Überarbeitungsphase der Siegerentwürfe

„Neubau Rathaus Schömburg mit Umgestaltung Rathausumfeld“

Protokoll der Sitzung des Beurteilungsgremiums am 17.07.2024

Grundriss 2.DG (o.M.)

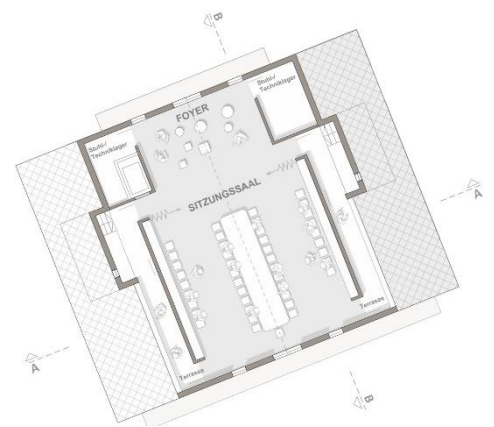
3. Anforderung: *Das Foyer für den Sitzungssaal befindet sich ein Geschoss unter der Saalebene, was die Möglichkeit zum Treffen und Austausch erschwert. Hier sollte nach Möglichkeit eine andere Lösung gefunden werden.*

Der zurückversetzte Haupteingang zusammen mit dem Vordach und großzügigen Windfang lassen einen angenehmen Vorbereich entstehen. Der Sitzungssaal mit vorgeschaltetem Foyer ist in der Überarbeitung gut herausgearbeitet worden.

Reaktion: Durch die neue Zuordnung der Treppenhäuser konnte das Foyer direkt vor dem Sitzungssaal angeordnet werden. Die WCs für den Sitzungssaal befinden sich nach wie vor ein Geschoss darunter.

Das Foyer für den Sitzungssaal konnte durch die Neuordnung der Treppenhäuser in das 2. DG vor den Sitzungssaal verlegt werden und bildet damit die gewünschte funktionale Einheit.

Grundriss EG (o.M.)

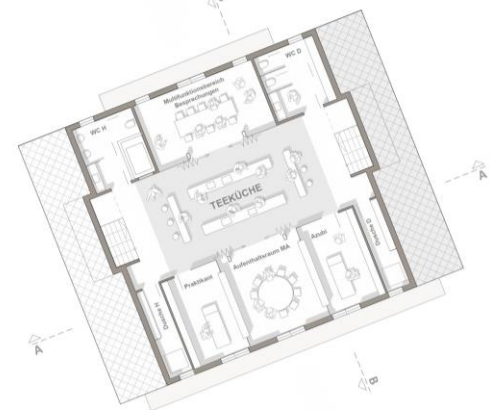
1. Anforderung: *Die innere Erschließung ist zu überarbeiten: Die Orientierung für Besucher und Kunden soll einfacher werden. Zudem soll das Raumerlebnis mit Wegeführung und Orientierung geschossübergreifend verbessert werden. In diesem Kontext sollte auch die Belichtung der inneren Foyerzone überarbeitet und eine gute Lösung gefunden werden.*

Die Fassade hat durch die Überarbeitung an Klarheit gewonnen, auch ist die mittige Anordnung des Haupteingangs sowie die Anordnung des Trausaals gegenüber an der Nordfassade gelungen.

Reaktion: Die innere Erschließung wurde überarbeitet: statt einem Sicherheitstreppenhaus werden zwei offene Treppenhäuser an der Ost- und der Westseite des Gebäudes angeordnet. Dadurch können nun auf der Nordseite Büros untergebracht werden. Die Treppenhäuser sind mit einer mittigen Multizone verbunden, in der auch allgemeine Nutzungen untergebracht sind. Jeweils links und rechts der Treppenhäuser befinden sich Fensteröffnungen an den Außenwänden, die eine natürliche Belichtung der Multizone ermöglichen. In den Obergeschossen ragen die Treppenhäuser aus dem Dach heraus und sind mit Schleppegauben überdacht. Diese sind von der Alten Hauptstraße deutlich zurückgesetzt. Im Modell sind die Gauben nicht dargestellt. Zur Einhaltung der Brandschutzvorgaben müssen Brandabschnitte zwischen den einzelnen Geschossen gebildet werden, die Treppenhäuser müssen somit abschließbar sein. Dies ist in der Überarbeitung nicht dargestellt, aber prinzipiell durch Brandschutztüren in der Mittelzone möglich.

Reaktion: Die Messing-Elemente zur Fassadengliederung beschränken sich nun auf das Erdgeschoss und den Eingangsbereich. Der Haupteingang wurde mittig angeordnet und ca. 1,5 Meter zurückversetzt, wodurch ein geschützter Vorbereich entsteht. Die Fenster im Erdgeschoss zu den Bürgerbüros wurden verkleinert und nehmen die Struktur der oberen Geschosse auf.

Gegenüber dem Haupteingang befindet sich im Erdgeschoss das Trauzimmer mit Ausgang zur Nordseite.

Ansicht Süden (o.M.)

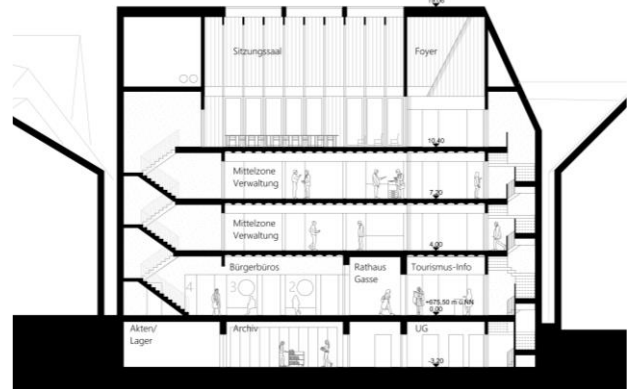
5. Anforderung: *Die vorgeschlagene Materialität der Fassade mit Messingbauteilen wird im Erdgeschoss als positiv bewertet. Ob eine Fortführung der Messing-Elemente in den Obergeschossen gestalterisch notwendig ist, steht zur Disposition.*

Die Fassaden wurden überarbeitet. Statt der Messingelemente in den Obergeschossen finden sich dort jetzt Holzelemente. Die Messingelemente konzentrieren sich auf den Haupt- und Rückeingang. Die Rückseite wurde mit einer Überdachung bzw. einem Balkon für das 1. OG (angegliedert an das Bürgermeisterbüro) versehen. Damit wird unter dem Balkon eine Terrasse mit Aufenthaltsbereich für das Trauzimmer (z.B. Hochzeitsgesellschaften) geschaffen.
